# 2022年嵊州市农村公路路面提升工程

## （金庭镇 嵊张线-晋三村）

# 施工图设计

## 一、施工图设计审查会审查意见执行情况

## 路基标准横断面图（三）

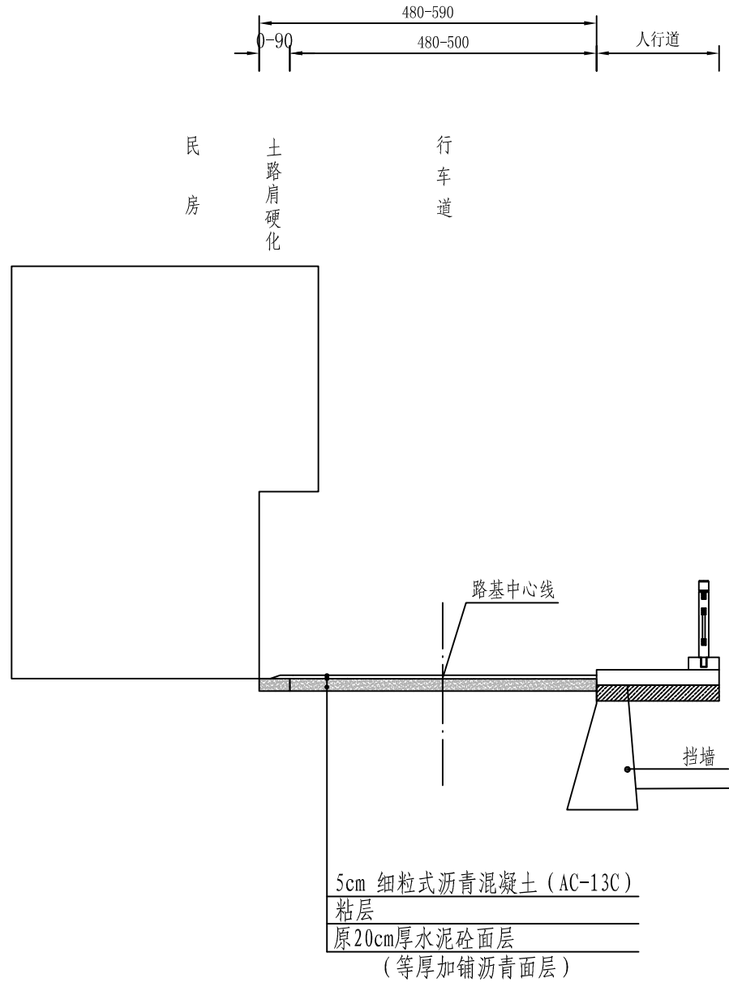
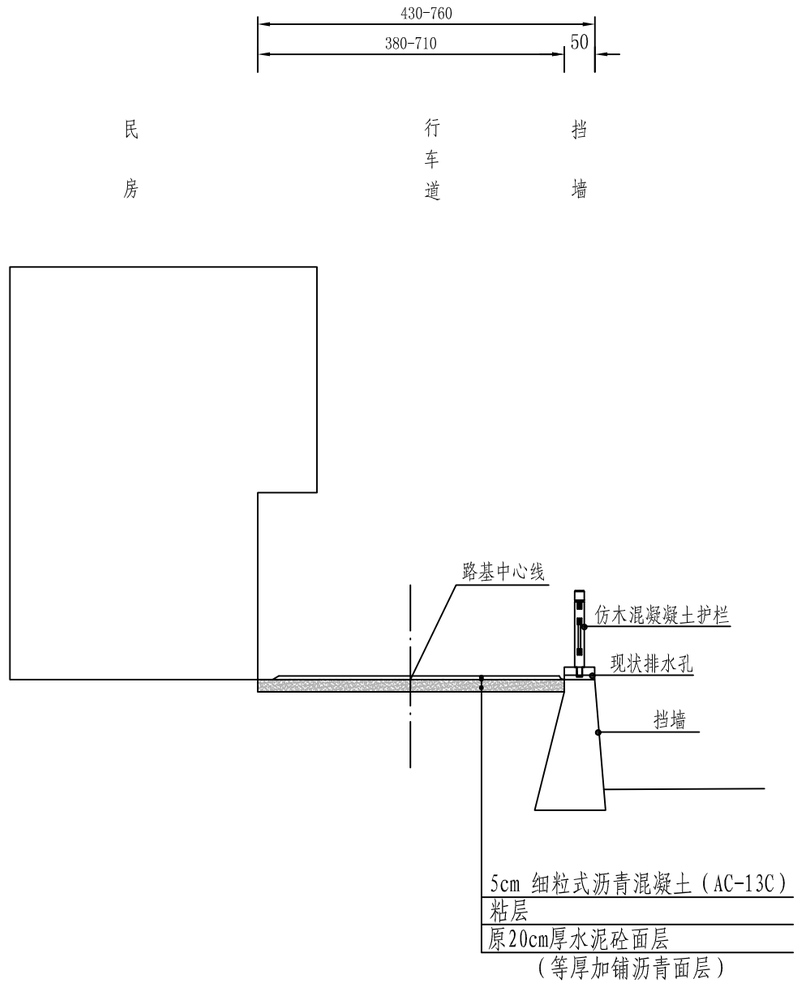
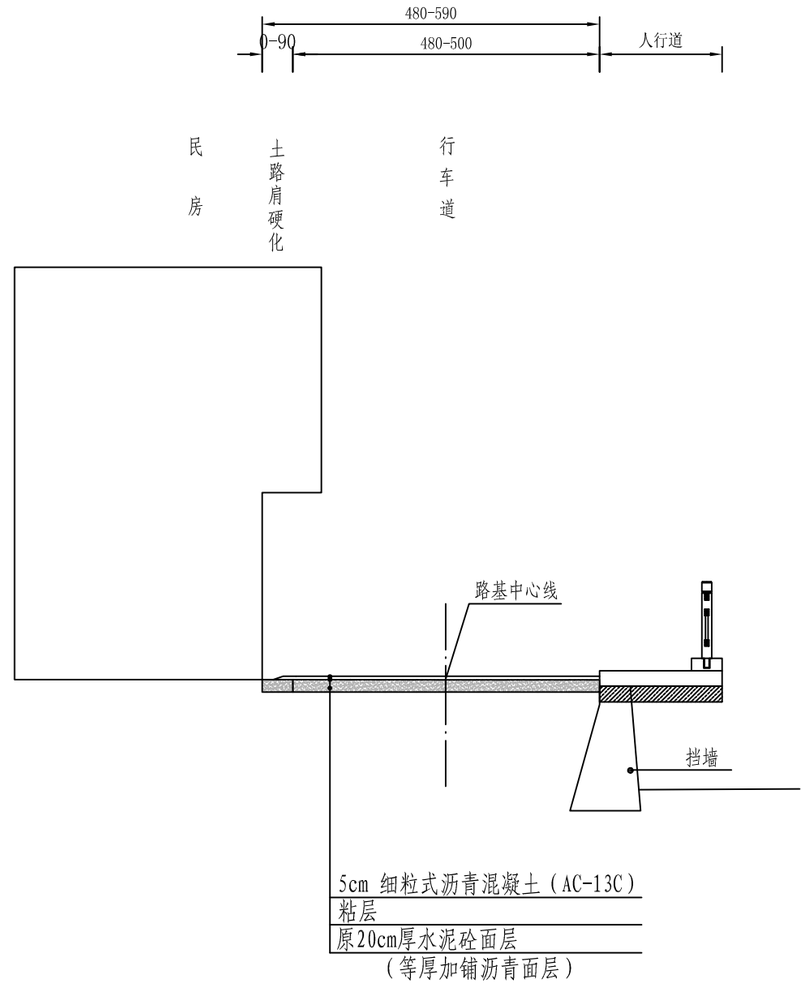
1、优化 K0+236-K0+282、K0+360-K0+480 段路面加铺方案，调整路面厚度为 6cm，无法进行机械施工的区域采用水泥路面；

执行情况：已调整路面加铺方案,桩号 K0+236-K0+480 段路面结构调整为 5cm 细粒式沥青砼（AC-13C），详见图纸 S3-3、S3-4。

# 路面结构一览表

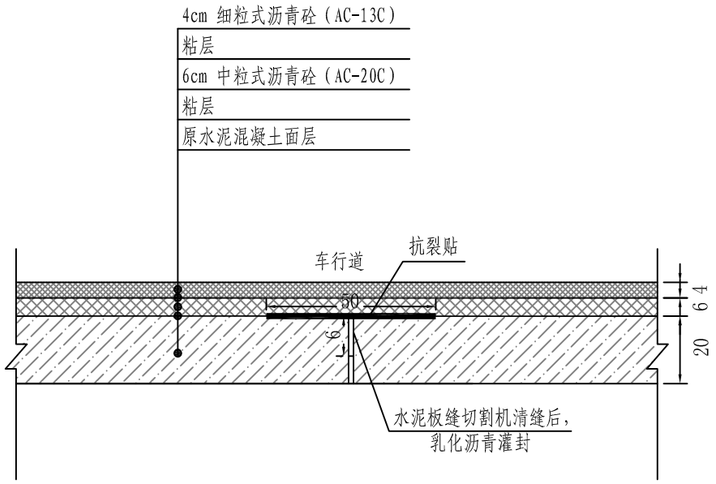
1、建议穿村路段路面结构调整为 5cm AC-13C 细粒式沥青砼
